工程指示 / 要求簡箋

工程指示編號：EI / 5807 / 23 修改版次：
 工程編號 : J - 858 工程名稱 : 將軍澳日出康城
 工程項目 : 廠用配件 趟門玉限位塊膠粒開模 (先報價)
 收件人 : 生統 / 楊榮輝 / 拆圖 / 發件人 : Ant Yeung 日期 : 03/03/2023

名稱	胶条模图	制圖	J.L	2023-03-01	修改		
材料	尼龙	復核			日期		
顏色	黑色	批准			圖號	J858-SD-GU-01

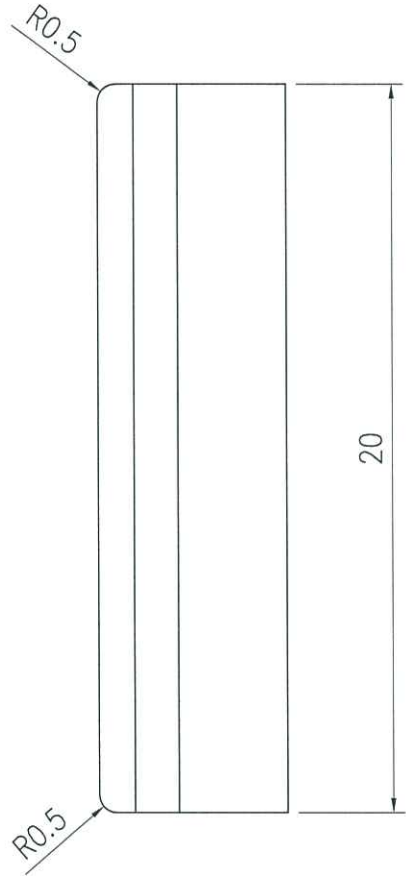
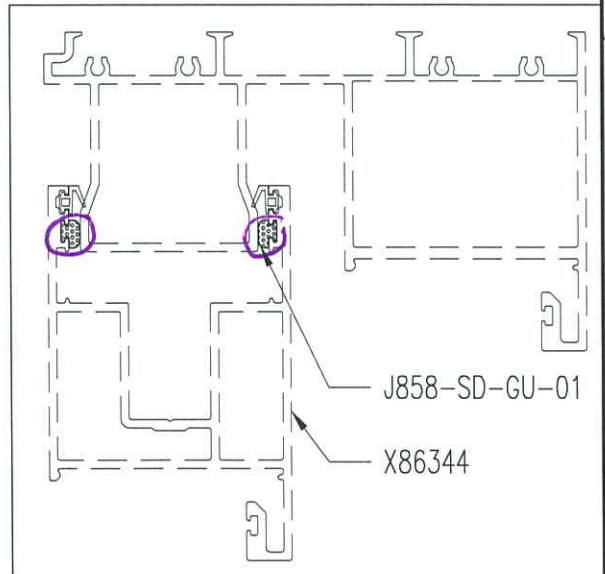
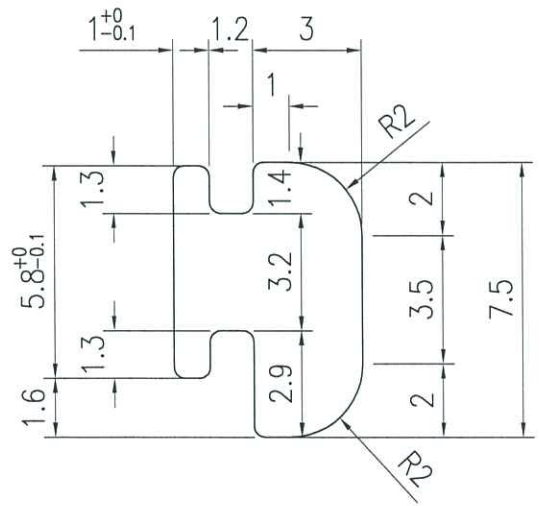
趟門玉需要限位塊在門玉頂。

由於現有舊款不合用，請按模圖報價。(黑色尼龍)

L=20mm

確定報價後，先做 60 粒樣板供王良測試，確定測試後才生產大貨。

檢驗工序編號: QR 其他-858-23-002	抽查		次品		次品比率
	序 号	数量	严重	輕微	
E I 編號: EI/5641/22 EI/5642/22					
項目名稱: 趟門		15000	15000		100%
次品詳細描述及圖示: 趟門玉限位塊膠粒: 718-SD-GU-01 BM 表 EI/4831/22 訂貨 15000 粒, 來貨 15000 粒 經檢驗及配套測試, 無法穿入, 不符合使用要求; 門玉槽坑開模高度為: 1.2mm 限位塊膠粒穿入點高度開模尺寸為: 1.6mm / ±0.1mm (詳見圖紙)					
	導致質量事件原因 (由發生質量事件原因部門填寫)				
	跟進結果:				
	<input type="checkbox"/> 另有附頁說明 <input type="checkbox"/> 圖紙 <input checked="" type="checkbox"/> 相片

CONCLUSION 結果: UNACCEPTABLE 不接受 ACCEPTED ON DEVIATION 降級收貨
 處理要求: 不能配套使用, 請重新設計此限位膠粒。
